REGISTRE PUBLIQUE D'ACCESSIBILITE

EGLISE SAINTE MARIE-MADELEINE

DIAGNOSTIC D'ACCESSIBILITE DES BATIMENTS ERP

EGLISE SAINTE-MARIE MADELEINE

Obstacle critique n° **C3.2**

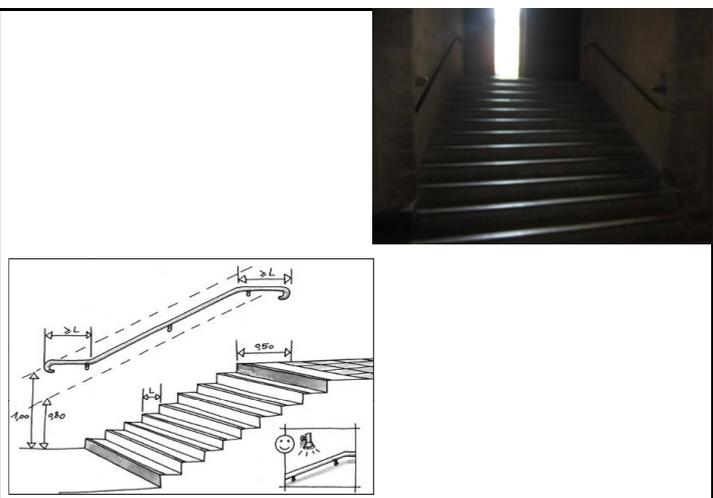
Sécurisation des marches absente et/ou non conforme

- Bande podotactile posée en amont de la volée de marches descendantes, à 50cm du premier nez.
- Nez de marches contrastés, sans débord excessif et antidérapants
- 1ère et dernière contremarches contrastées
- Main courante continue, facilement préhensible, contrastée et dépassant d'une longueur de marche.

Principe
Modifier et/ou compléter la signalisation et/ou les équipements selon le tableau ci-dessous.
NB :

ESCALIER - sécurisation des marches	qtés estim	métrage estim	estim unit HT	TOTAL € HT	corps d'état
MARQUAGE AU SOL					
pose d'une bande podotactile sur la marche palière	0	3	170 €	0 €	sols souples
pose de nez de marche non-glissants contrastés	12	3	40 €	1 440 €	sols souples
pose d'une contremarche	0	3	110 €	0 €	sols souples
peinture et finitions, contrastes contremarches inclus					
MAIN COURANTE PROLONGEMENT					
fourniture et pose prolongement main courante	0	0	170 €	0 €	serrurerie
peinture et finitions		28			
MAIN COURANTE POSE					
fourniture et pose main courante sur écuyers	0	10	220 €	0 €	serrurerie
fourniture et pose main courante sur potelets	0	10	330 €	0 €	serrurerie
peinture et finitions		28			
MAIN COURANTE MISE EN CONTRASTE					
préparation du support	0	10	20 €	0 €	peinture
peinture et finitions		28			
TOTAL				1 440 €	août-14

Obstacle critique n° C4

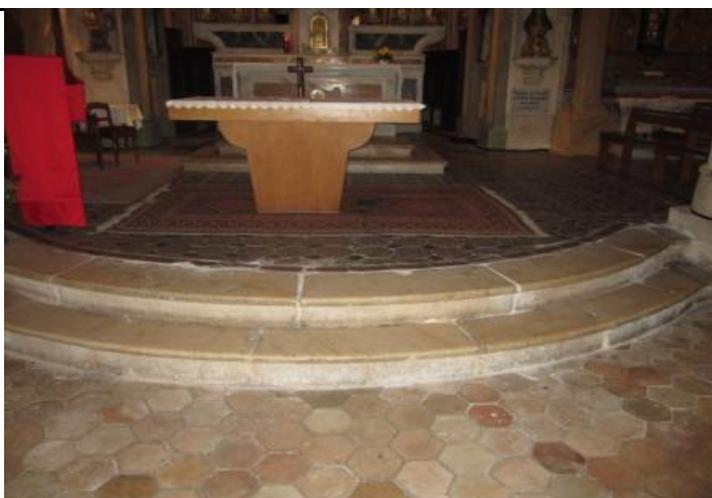
Seuil de la porte supérieur à 2 cm

H = 36 cm

Installer un plan amovible en bois et prévoir une aide à la personne.

SEUIL - plan amovible	qtés estim	métrage estim	estim unit HT	TOTAL € HT	corps d'état
nombre de seuil(s)	1				
fourniture et pose d'un plan amovible en bois	36		330 €	800 €	men.ext
TOTAL				800 €	août-14
